**Forum mondial de l'harmonisation des Règlements
concernant les véhicules**154^e session

**Accord de 1958 – Considération des projets de rectificatifs
aux Règlements existants soumis par le GRE****Proposition de rectificatif 1 à la série 04 d'amendements au
Règlement n° 10 (Compatibilité électromagnétique)****Communication du Groupe de travail de l'éclairage et de la
signalisation lumineuse***

«Figure 3

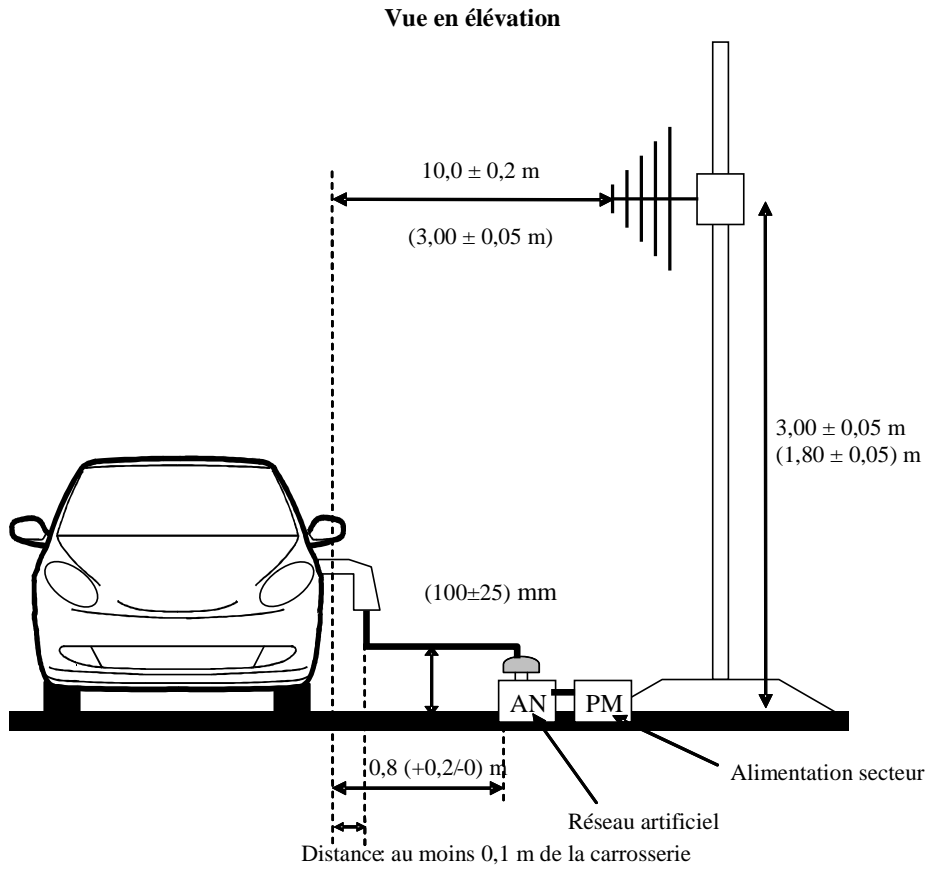
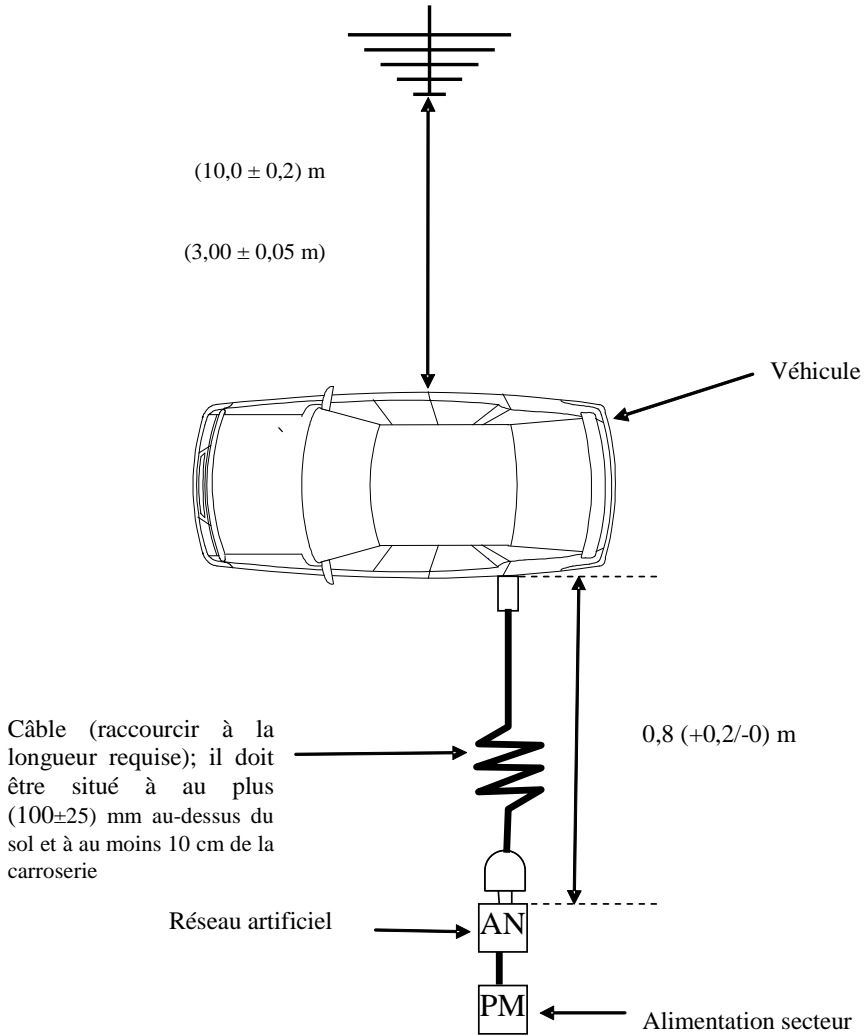
Figure 3, modifier comme suit:

«Figure 4

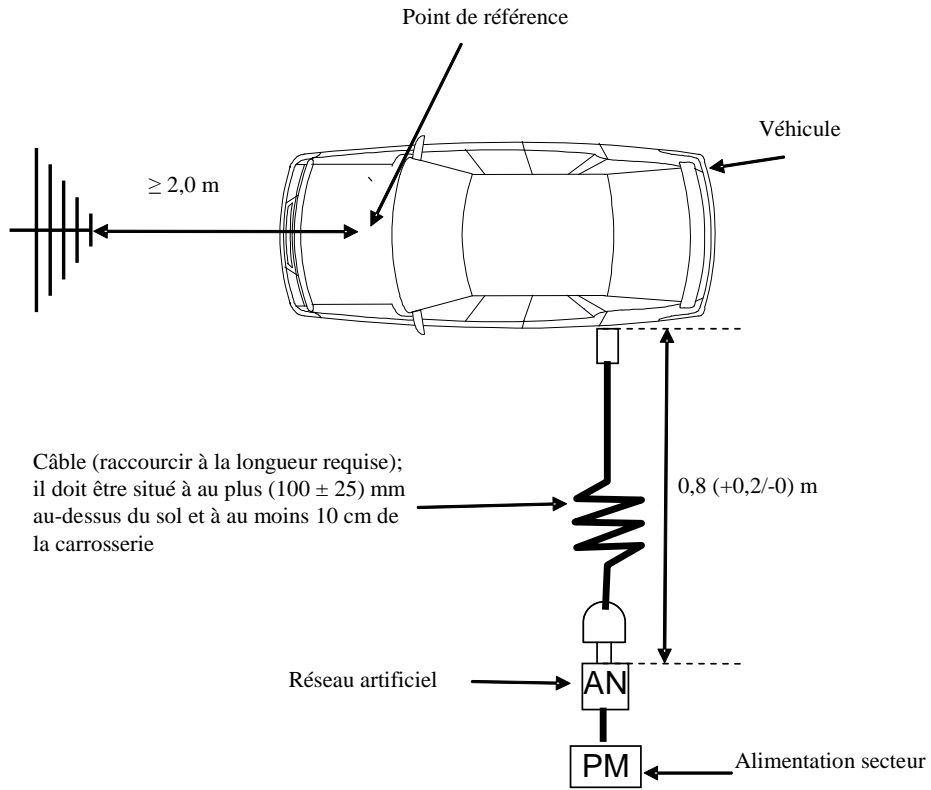
Figure 4, modifier comme suit:

«Figure 1

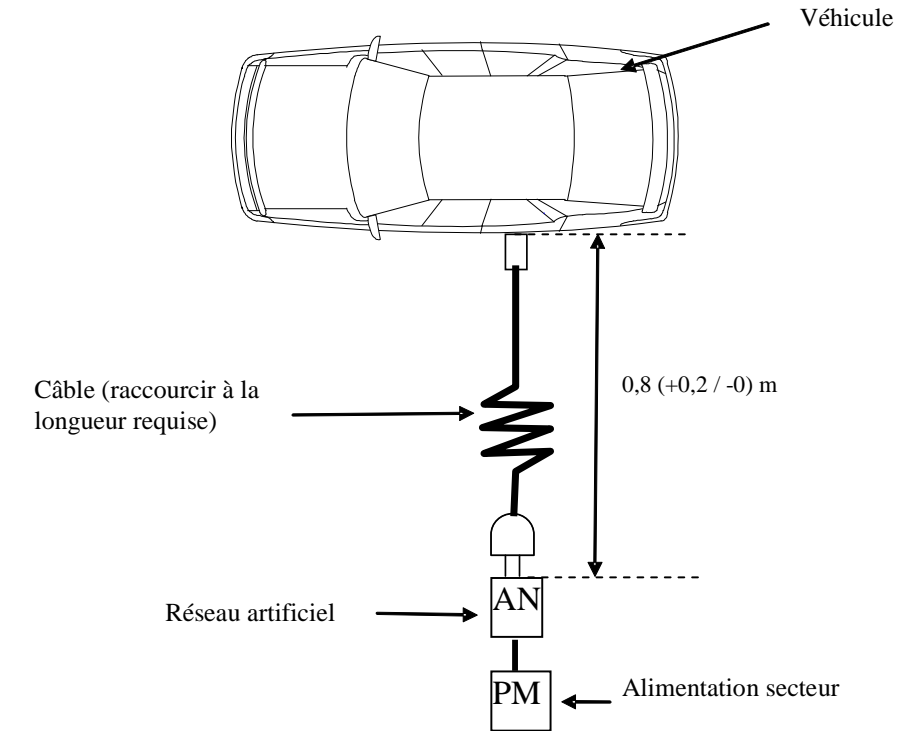
Figure 1, modifier comme suit:
